泊発電所3号炉審査資料	
資料番号	資料1-8
提出年月日	令和5年11月27日

ヒアリングにおけるコメント回答資料

指摘事項回答

図1 津波バウンダリを形成する機器及び耐震クラス (循環水ポンプ建屋 平面図※ 地下階)

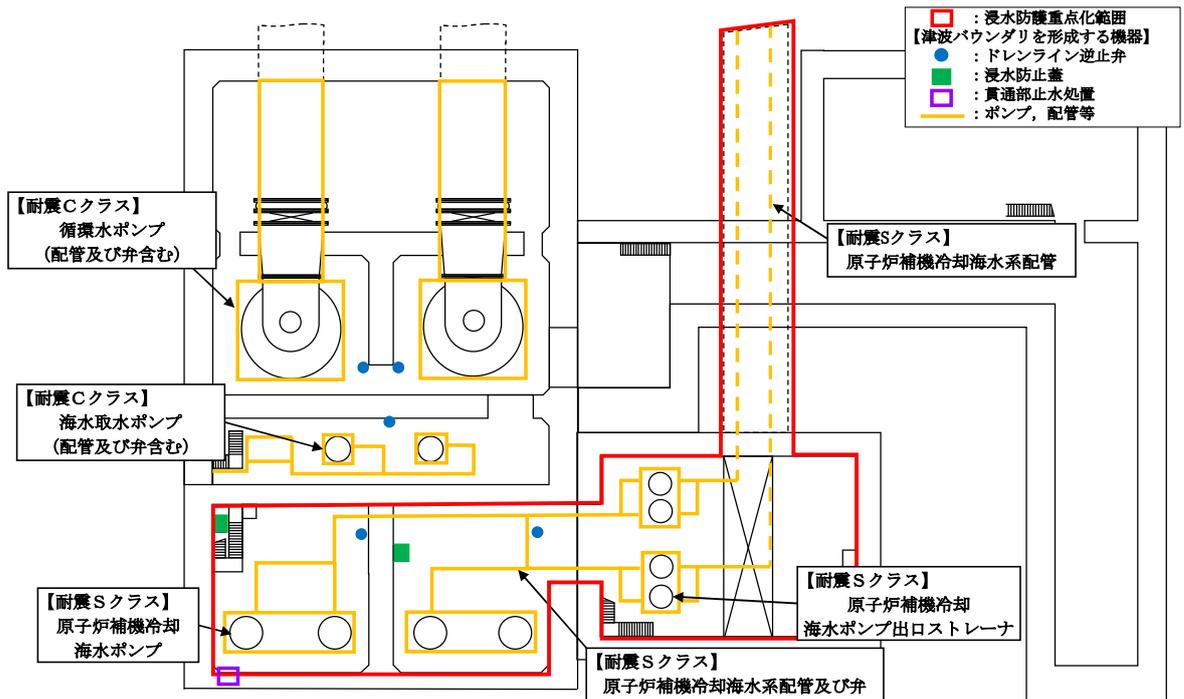
220630-11	耐津波設計方針	海水ポンプや循環水ポンプの保守点検で使う循環水ポンプ建屋内の天井クレーン及び循環水ポンプ建屋について、地震時の海水ポンプ及び循環水ポンプ配管（地震起因の溢水）に対する波及的影響を説明すること。（例えば、落下等しないのであれば4条の波及的影響で落下等しないことを示すことで足りるかもしれないが、落下等により影響を与えるのであれば5条側でその影響を説明する必要がある）
230529-28	耐津波設計方針	循環水ポンプ用天井クレーンが及ぼす津波バウンダリへの波及的影響についても確認し、説明すること。 5条の観点から、津波防護重点化範囲にある津波バウンダリを形成している配管についてもクラスを明確化して当該配管に対する波及的影響を説明すること。【第526回ヒアリング 第4条 地震による損傷の防止（上位クラス施設の安全機能への下位クラス施設の波及的影響の検討）について】

一方、津波バウンダリを形成する機器、耐震クラスは図1のとおりであり、循環水ポンプ用天井クレーンの走行範囲の直下には、浸水防護重点化範囲にある津波バウンダリを形成する配管等は配置されていないが、循環水ポンプ（配管及び弁含む）が配置されている（図2参照）ことから、5条では波及的影響に関する要求事項はないものの、津波防護の観点における津波バウンダリの重要性を鑑み、循環水ポンプ用天井クレーンの耐震性を確保し、津波バウンダリを形成する循環水ポンプ（配管及び弁含む）に影響を与えない方針とし、その評価結果について設工認段階で説明する。なお、当該クレーンの耐震評価については、以下の内容で評価する。
